美浜、高浜、大飯発電所
原子炉施設保安規定変更認可申請の概要について

関西電力株式会社

2021年1月21日

- (2) モニタリングポスト、モニタリングステーション、モニタポイントの設備更新に伴う変更
（大飯）

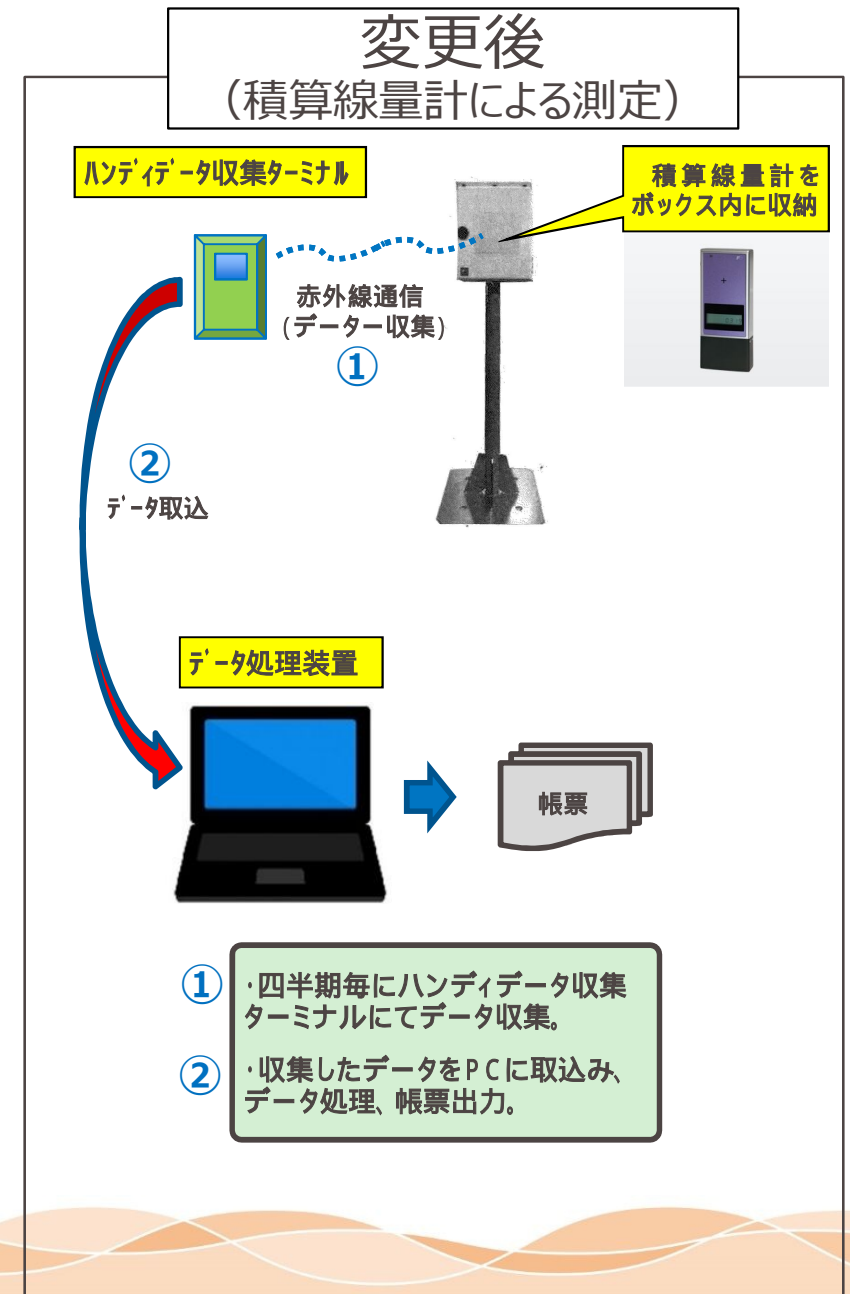
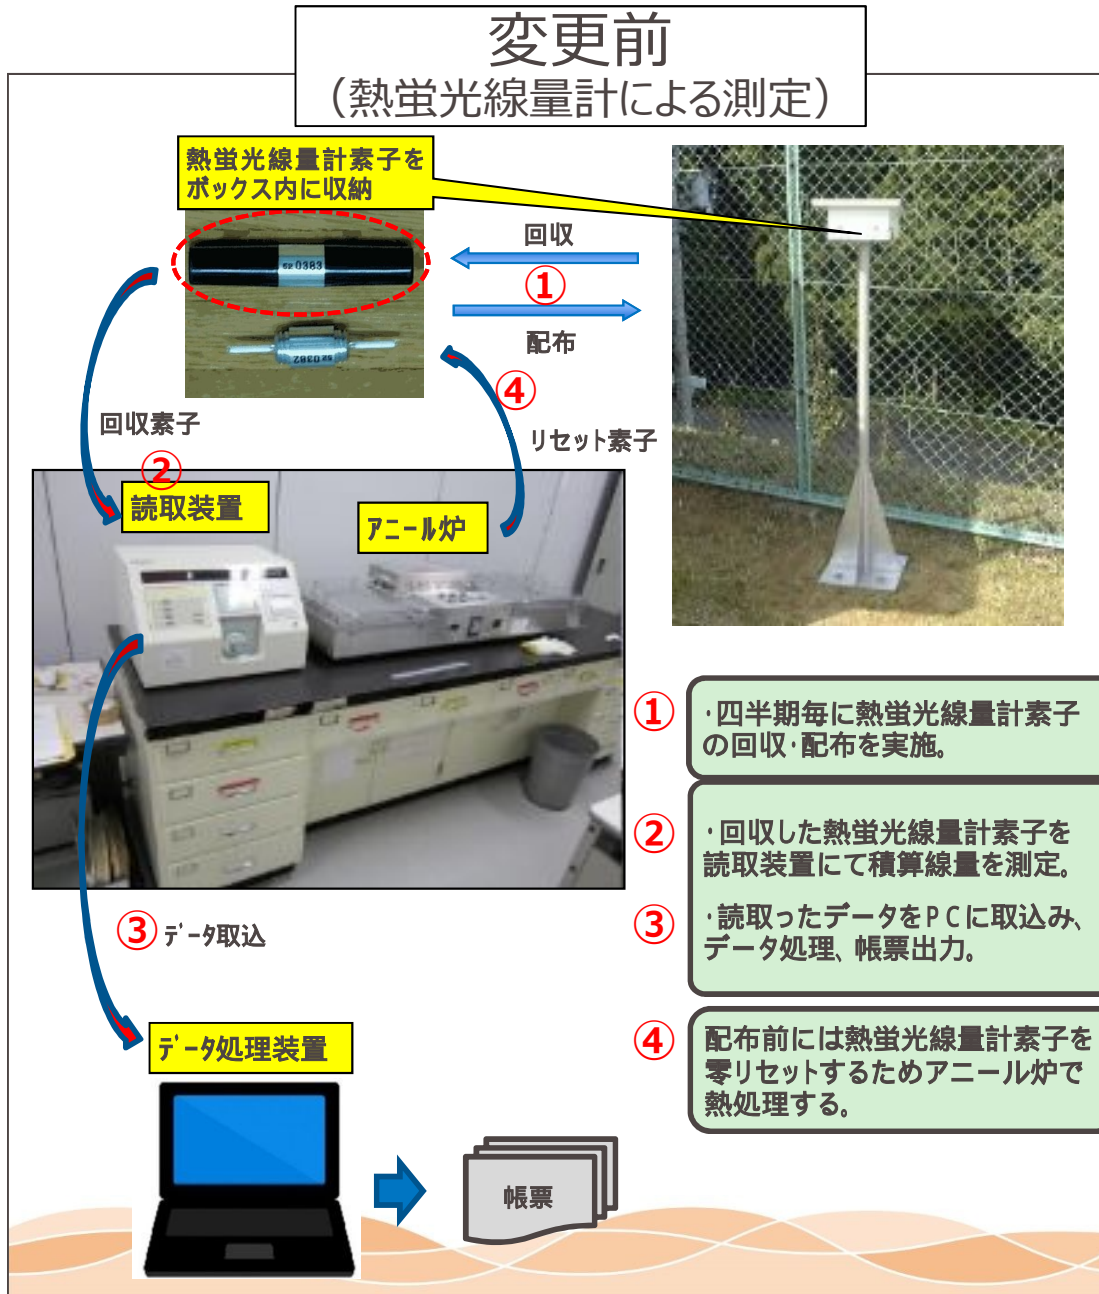
大飯発電所のモニタリングポスト、モニタリングステーション及びモニタポイントの設備更新に伴い、移設を実施する。その際、現行設備の近傍に移設することを基本とするが、No. 5 モニタリングポスト及びモニタリングステーションについては、設備設置場所の作業性やアクセス性を考慮した場所に移設するため、関連する記載を変更する。

また、空気吸収線量を測定している積算線量計を設置するモニタポイントについては、現行のモニタリングステーションの近傍に設置されていることから、モニタリングステーションの設備更新に合わせて移設を行う。

測定場所変更

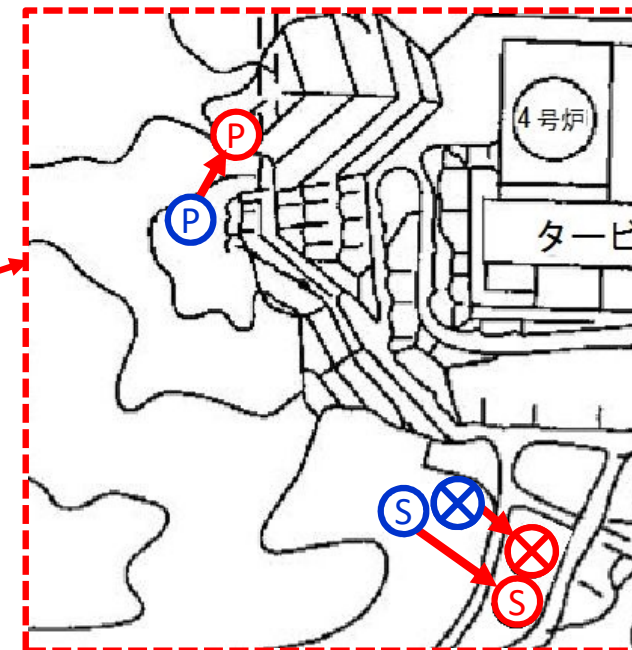
大飯発電所 3カ所

青 : 変更前
赤 : 変更後

参考3 積算線量計の設置場所について

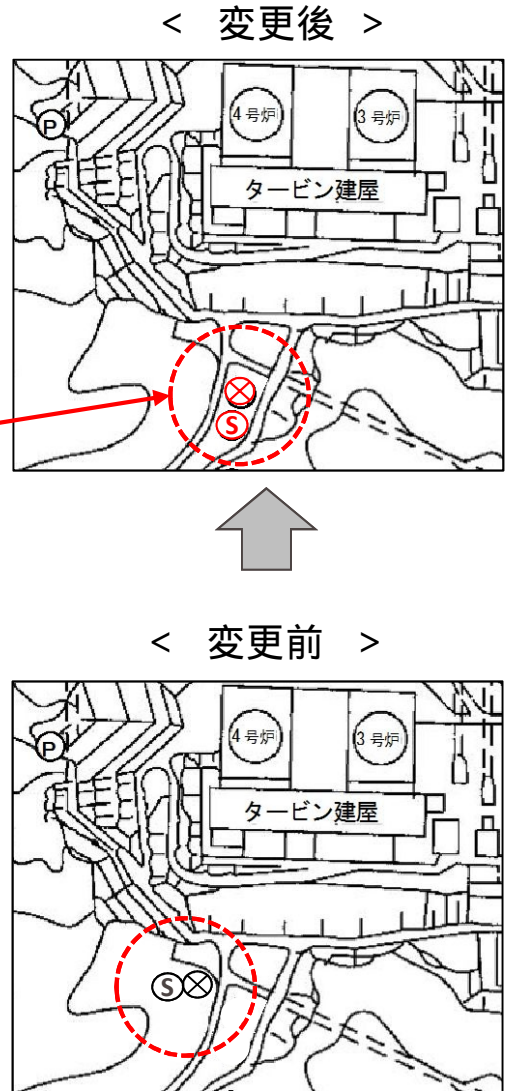
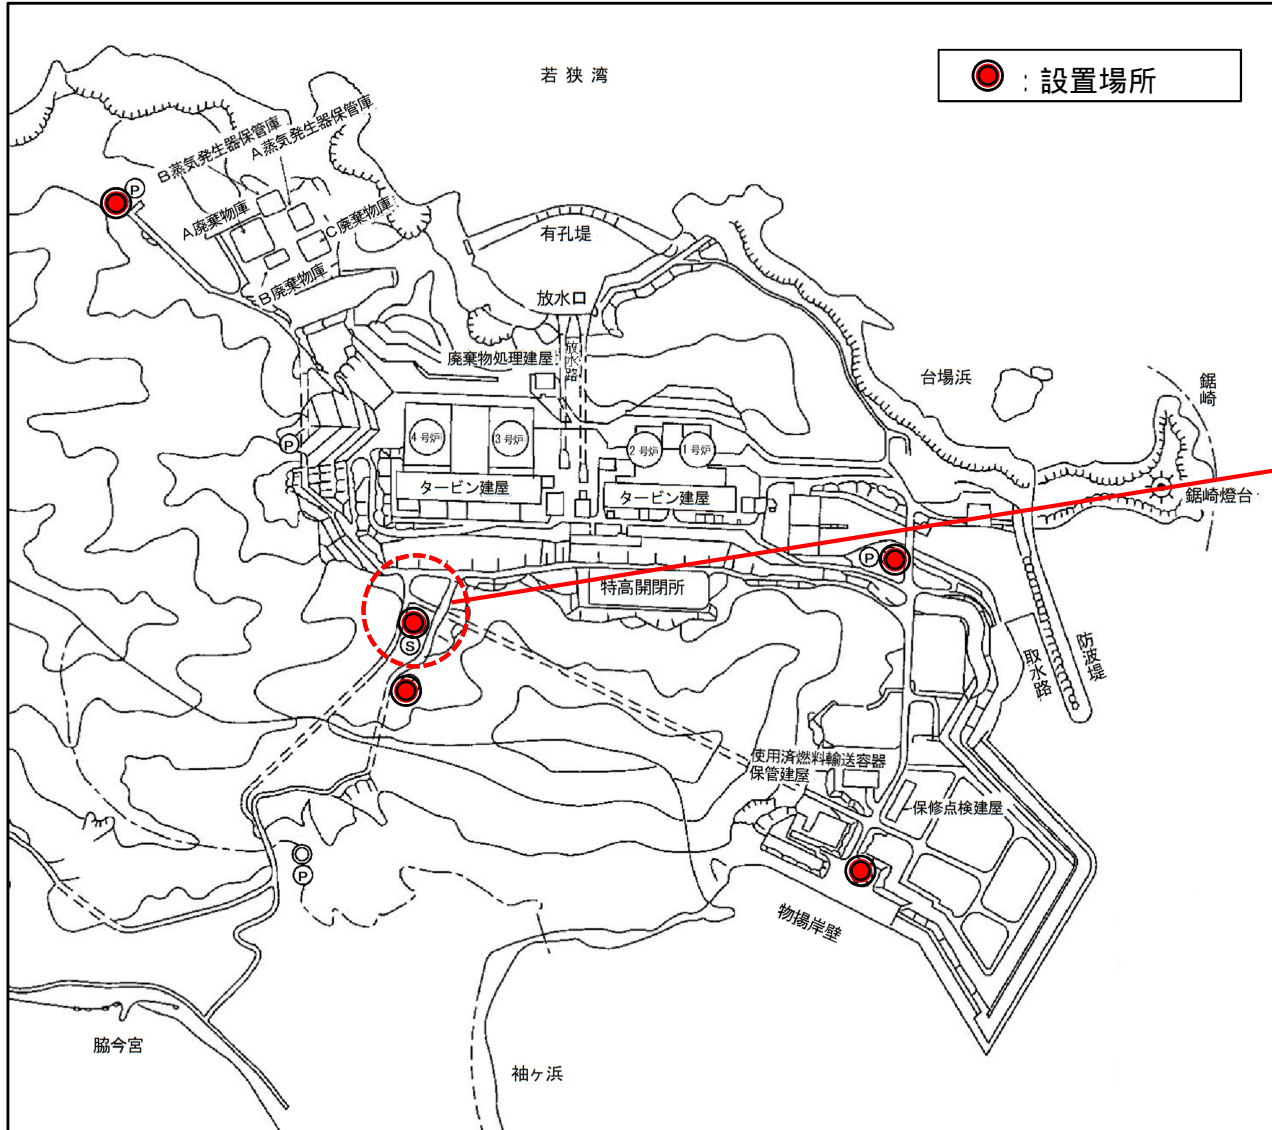
大飯発電所 5カ所

測定場所変更 1カ所
